Acta de la Séptima Junta de Aclaraciones Licitación Pública Nacional No. LO-047J3F998-E54-2021, relativo al “Desarrollo de Infraestructura Portuaria en la Laguna de Pajaritos, Etapa 2: Construcción de vías férreas, para el acceso a la nueva terminal especializada de contenedores y al Recinto Portuario de Laguna de Pajaritos”

En la Ciudad y Puerto de Coatzacoalcos, Ver., siendo las **10:00** horas del día **28 de julio de 2022**, de conformidad con lo dispuesto en el Artículo 35 de la Ley de Obras Públicas y Servicios Relacionados con las Mismas, los Artículos 39 y 40 de su Reglamento, se reunieron en la Sala de Juntas de la Administración del Sistema Portuario Nacional Coatzacoalcos, S.A. de C.V., para efectuar la Junta de Aclaraciones, las y los representantes de la Entidad, las y los **CC. Ing. José Manuel Kin Galindo, Gerencia de Ingeniería, Ing. David Campos de la Cruz, Subgerencia de Ingeniería y Construcción, Ing. Emmanuel Jesús Cáceres Escobar, Jefatura del Departamento de Proyectos y Construcción e Ing. Gladys Rodríguez López, Jefatura del Departamento de Concursos, personal técnico de la ASIPONA** y Representantes de las Personas Morales participantes cuyos nombres, repre

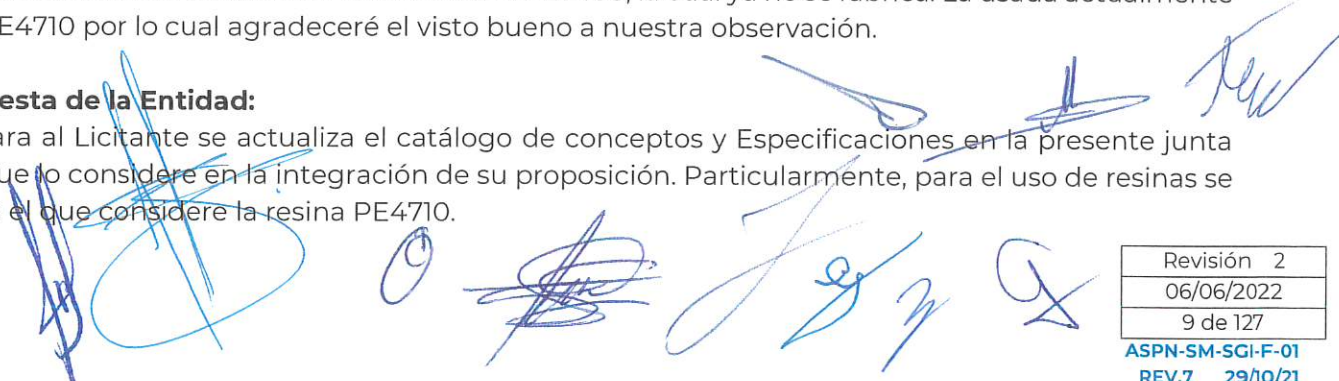
Solicitamos amablemente a la dependencia los detalles y especificaciones para realizar los empates de las tuberías de 36", 24" y 20" de acuerdo con los conceptos 233 Empates de tubería de 24 " en obra especial a la línea regular existente. (P.U.O.T.), 234 Empates de tubería de 36" en obra especial a la línea regular existente. (P.U.O.T.) y 254 Empates de tubería de 20 " en obra especial a la línea regular existente. (P.U.O.T.).

Para la partida 233: debe considerarse la especificación para tubería de 24" de proyecto igual a la existente, los detalles de interconexión serán de acuerdo a los planos API-COA-P-TPEF-YD-01, API-COA-P-TPEF-YD-02 Y API-COA-P-TPEF-YD-03. para la partida 234: debe considerarse la especificación para tubería de 36" de proyecto igual a la existente, los detalles de interconexión serán de acuerdo a los planos API-COA-P-TPEF-YD-01, API-COA-P-TPEF-YD-02 Y API-COA-P-TPEF-YD-03. para la partida 254: se debe considerar cancelada esta partida.

ANEXO 2_ CATALOGO DE CONCEPTOS_ 1RA. JUNTA DE ACLARACIONES. CRUCE VIAL-FERROVIARIO KM. 1+847.73. PLANO API-COA-P-CVF-TEC-03- CRUCE VIAL FERROVIARIO INNPHOS

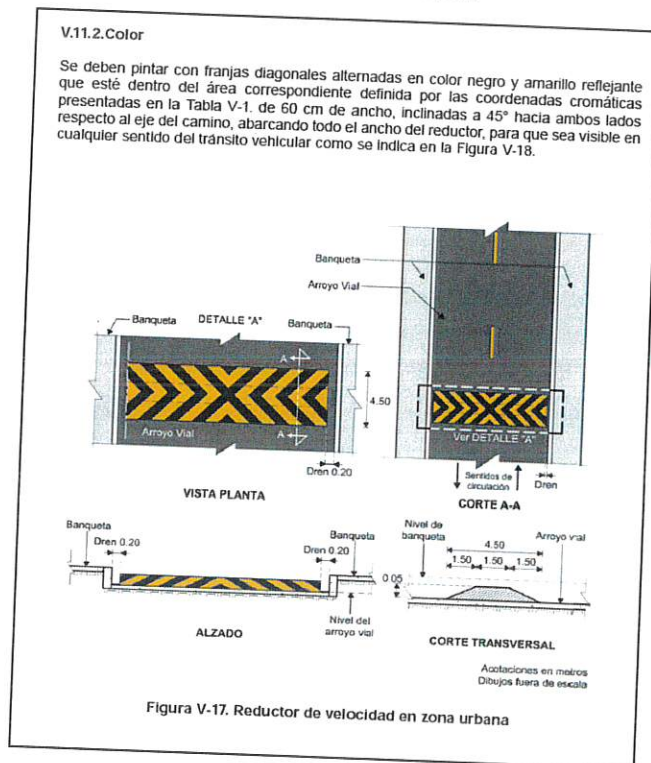
EL PLANO DE REFERENCIA INDICA UN REDUCTOR DE VELOCIDAD, SIN EMBARGO, NO SE INDICA EL DETALLE CONSTRUCTIVO.

- a) FAVOR DE PROPORCIONAR EL CROQUIS O PLANO DE CONSTRUCCION.
- b) EL PLANO SOLO INDICA UN REDUCTOR DE VELOCIDAD (CAD.15+150 APROX), ¿ES CORRECTO O SON DOS LOS QUE SE DEBEN CONSTRUIR?

Se construyen con mezcla asfáltica en caliente o en frio o con concreto hidráulico de las mismas características del pavimento, con superficies planas sobresaliendo de rodadura 5 cm como máximo como se muestra a continuación.

- b) Se aclara al licitante que se actualizan los planos en la presente junta de aclaraciones donde se actualiza la ubicación de los reductores de velocidad.
